# Projet de règlement

# Code de construction —Modification

Ce projet de règlement vise à remplacer le chapitre I, Bâtiment, du Code de construction (chapitre B-1.1, r. 2) afin d'incorporer par renvoi l'édition 2015 du Code national du bâtiment, à laquelle des modifications ont été apportées pour répondre aux besoins particuliers du Québec. Le projet de règlement prévoit la reconduction de la plupart des modifications du Québec apportées à l'édition précédente, notamment l'ajout de dispositions concernant les bâtiments de construction combustible, les cliniques ambulatoires, les tentes et les structures gonflables ainsi que des exigences spécifiques aux bâtiments usinés et aux résidences privées pour aînés. En outre, le projet prévoit d'harmoniser les articles concernant les références dans la majorité des chapitres du Code de construction.

Remplacer la version française du titre dans la figure A-3.4.3.4. par « **Mesure de la hauteur libre** »;

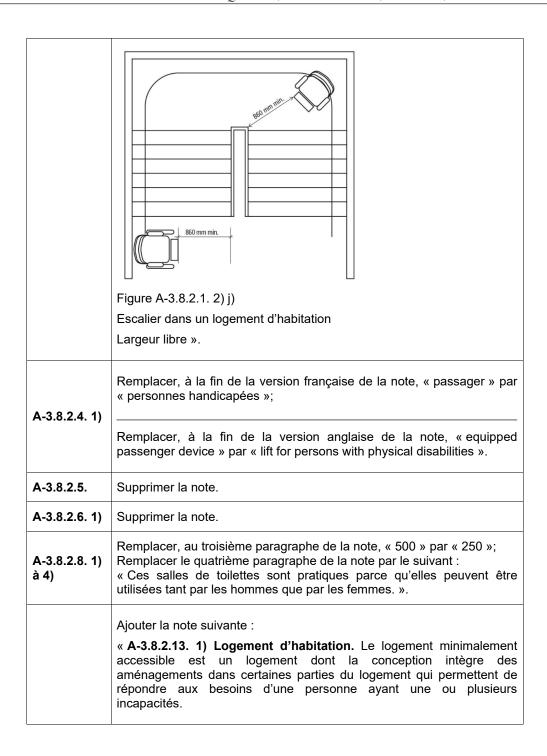
Remplacer, dans la version française de la figure A-3.4.3.4., partout où il se trouve, le mot « échappée » par « hauteur libre »;

Remplacer, dans la version française de la figure A-3.4.3.4., « largeur de passage » par « largeur libre ».
